# 日立教育訓練用原子炉に係る 廃止措置計画変更認可申請の一部補正について

2020年 1月 21日  
株式会社 日立製作所  
王禅寺センタ

## 1. 廃止措置計画変更申請の一部補正:本文

図3 汚染分離及びNR判断の基本的考え方

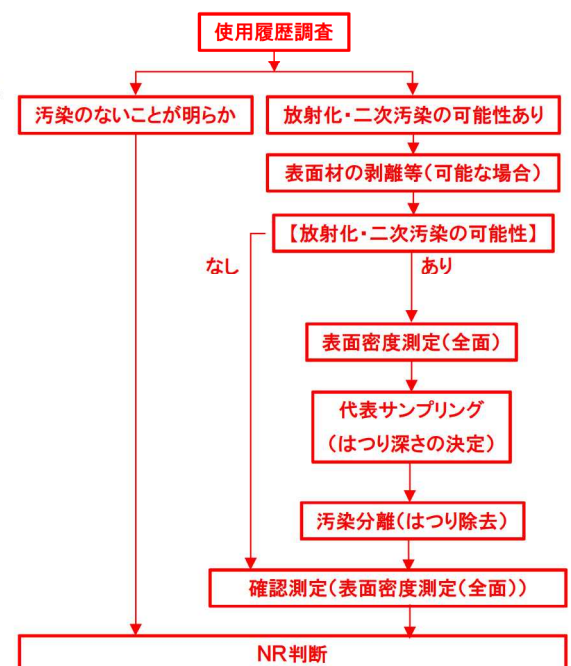
作業の際には、**図3に示す基本的考え方**の下、7.2に記載の対応を実施する。ここで発生した解体廃棄物は5.3に記載のとおりに取り扱う。以上の措置の後、**原子炉本体領域を除く**原子炉室内の管理区域解除(使用済燃料貯蔵タンク及び破損燃料貯蔵タンク含む)を行う。

イメージ図

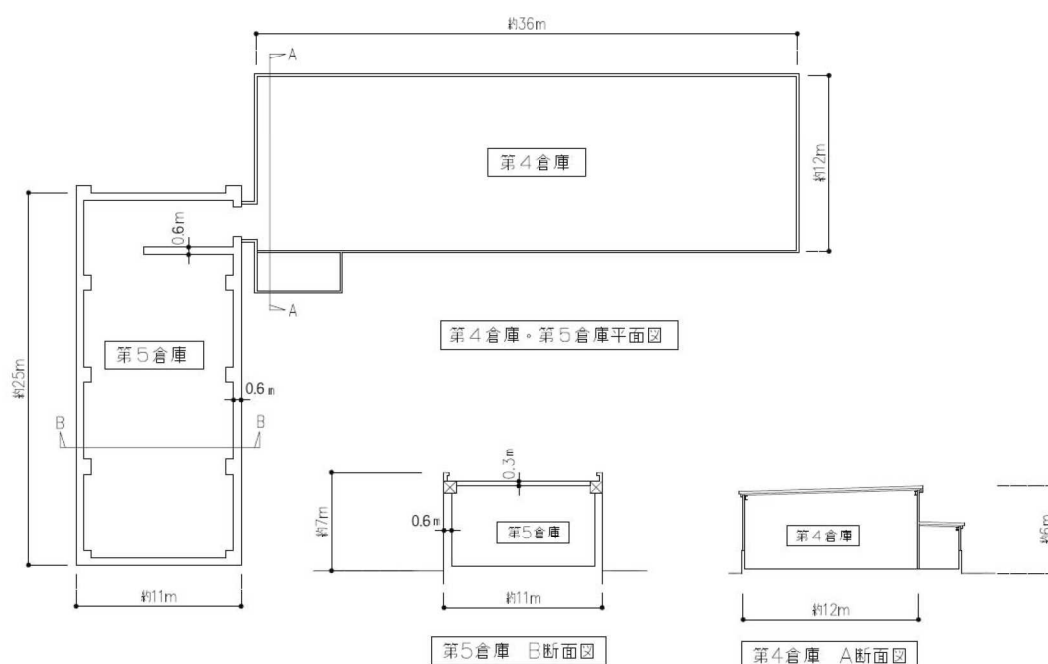
約0mとの記載は、詳細設計完了後に「約」のない数値を記入する。  
「床と壁は除染しやすいよう塗装を行う」と明記
